Referencia: Expediente NC2021/0000915

Asunto: Solicitud de patente para: TAPONES TERMINALES CORRUGADOS
CON REFUERZOS PARA CÁMARAS PLUVIALES

Solicitante: ADVANCED DRAINAGE SYSTEMS, INC.

RESPUESTA A PRIMER EXAMEN DE PATENTABILIDAD

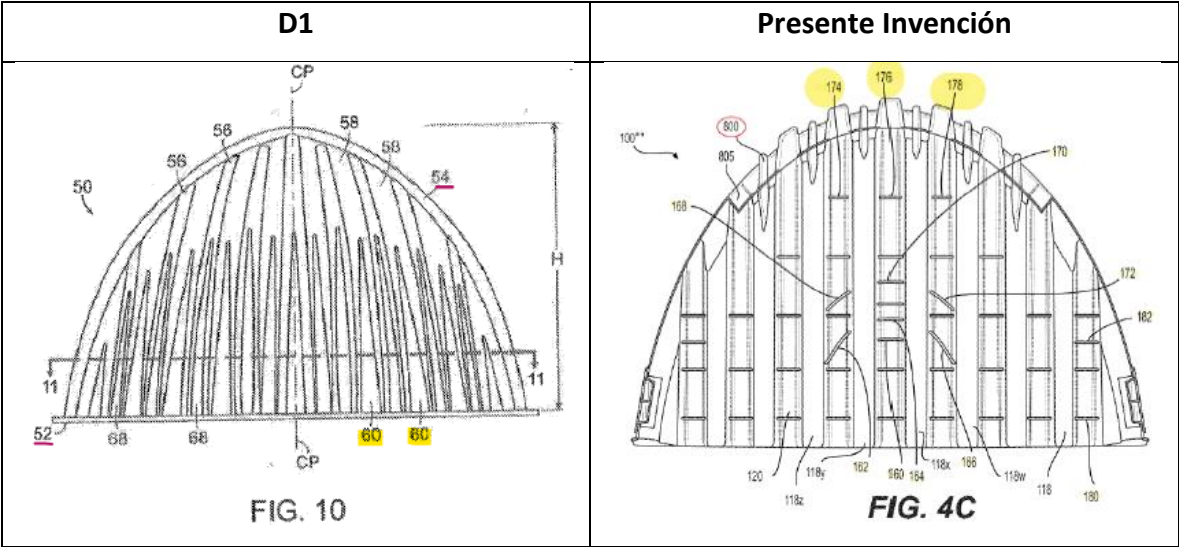
En primer lugar, para comparar las costillas de la presente invención, el Examinador cita el párrafo [0084] de D1 el cual se refiere a sub-corrugaciones (60) que van hacia arriba de cada corrugación de valle (58) (resaltadas en amarillo en la Figura 10 de D1), como se puede apreciar, dichas sub-corrugaciones difieren de las costillas reclamadas en la presente invención (resaltadas en amarillo en la Figura 4c).

D2	Presente Invención
----	--------------------

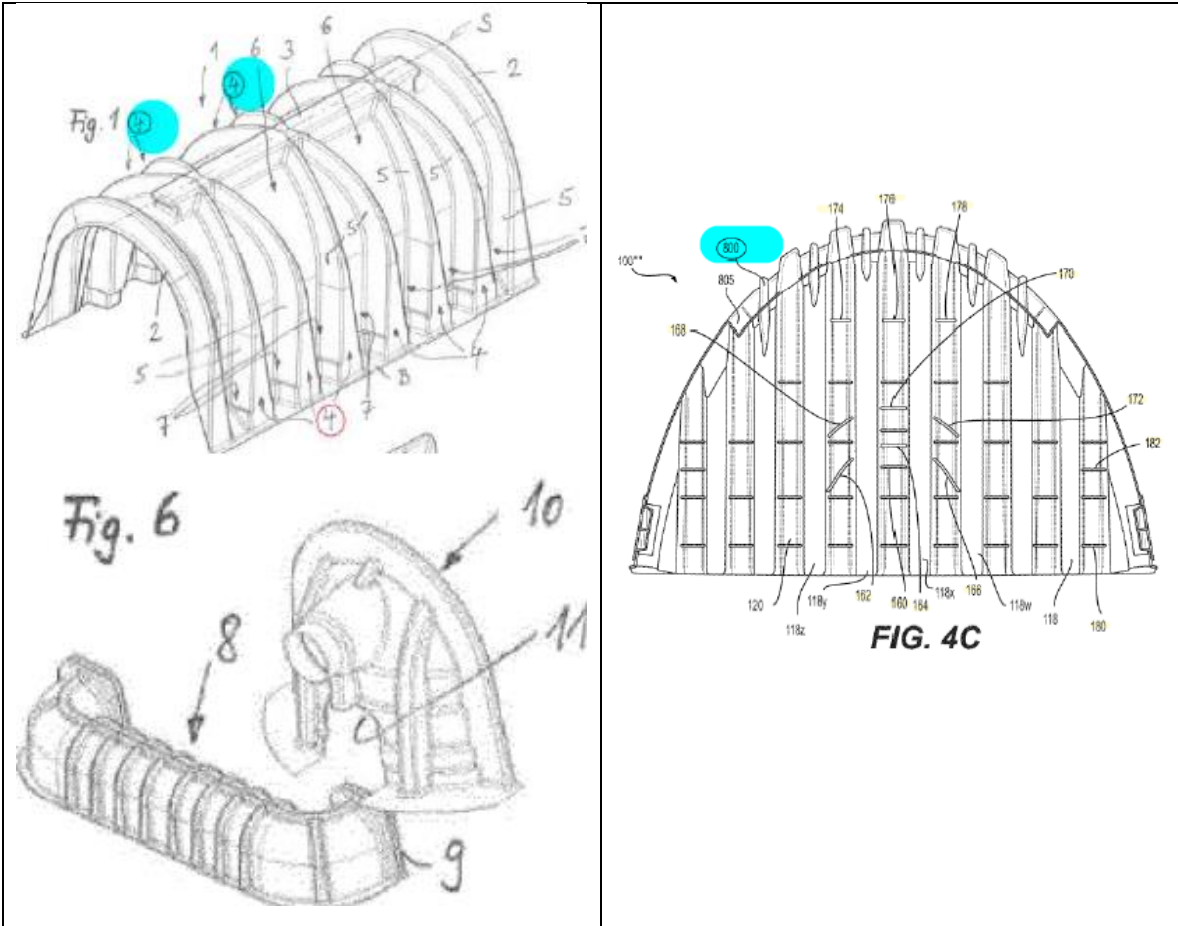
En cuanto a los refuerzos de valle (800) de la presente invención, el Examinador se refiere al párrafo [0016] de D2, el cual menciona costillas endurecidas (4) que hacen parte de las elevaciones, lo cual no corresponde a los refuerzos de valles dispuestos en un eje central de los valles y extendiéndose por sobre una superficie superior del marco de la presente invención.
